Ministero della Transizione Ecologica

Parere n. 245 del 26 aprile 2022

Progetto:	<p>Procedura di valutazione d'impatto ambientale ai sensi dell'art. 23 del D.Lgs 152/2006 e ss.mm.ii.</p> <p>Progetto per l'installazione di un impianto eolico costituito da 12 aerogeneratori di potenza unitaria pari a 5,8 MW per una potenza complessiva pari a 69,6 MW, ubicati al confine tra i Comuni di Montescaglioso (MT) e Pomarico (MT), il tutto completo di relative annesse ed interconnessioni per il collegamento alla RTN mediante la realizzazione di una nuova sottostazione utente MT/AT, da realizzarsi nel Comune di Bernalda (MT).</p> <p>ID_VIP: 5899</p>
Proponente:	ITW Emme S.r.l.

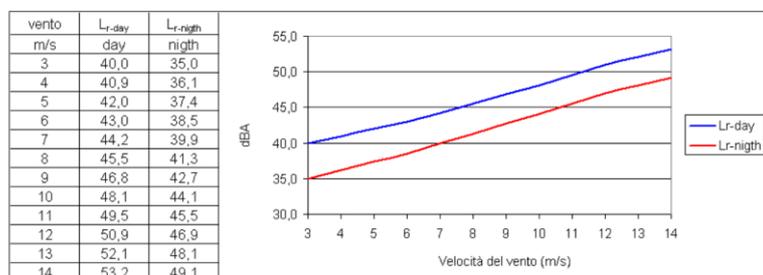
A tal riguardo si rileva che da tali immagini si estrapolano 35 recettori di cui non viene fornita alcuna specifica descrizione. Inoltre si rileva la non coerenza tra il censimento dei recettori presentato nella relazione tecnica con quanto riportato nelle planimetrie con indicazione dei ricettori sensibili e principali caratteristiche (tavole ITW_MTS_A16a24a/b/c).

- Il proponente seleziona n. 5 recettori, individuati quali quelli più vicini, e di cui riporta le relative distanze dagli aerogeneratori come riportato in maniera tabellare. Anche di tali recettori non se ne fornisce descrizione, destinazione catastale, né rilevazione fotografica.

- Dai documenti visionati **non risulta un censimento dettagliato dei ricettori interessati**, corredato da una scheda per ogni ricettore, riportante le caratteristiche dell'edificio (con numero di piani, stato degli infissi, ecc.) e la relativa destinazione d'uso. Relativamente alle distanze da questi agli aerogeneratori, in ottemperanza alle prescrizioni richieste dal PIEAR della Basilicata, che pone requisiti di sicurezza a cui si deve attenere inderogabilmente la definizione del layout di progetto, tra cui la *“Distanza minima di ogni aerogeneratore dalle abitazioni determinata in base ad una verifica di compatibilità acustica (relativi a tutte le frequenze emesse), di Shadow-Flickering, di sicurezza in caso di rottura accidentale degli organi rotanti. In ogni caso, tale distanza non deve essere inferiore a 2,5 volte l'altezza massima della pala (altezza della torre più lunghezza della pala) o 300 metri”*, **alcune distanze dagli aerogeneratori ai recettori considerati risultano inferiori a 300 m.**
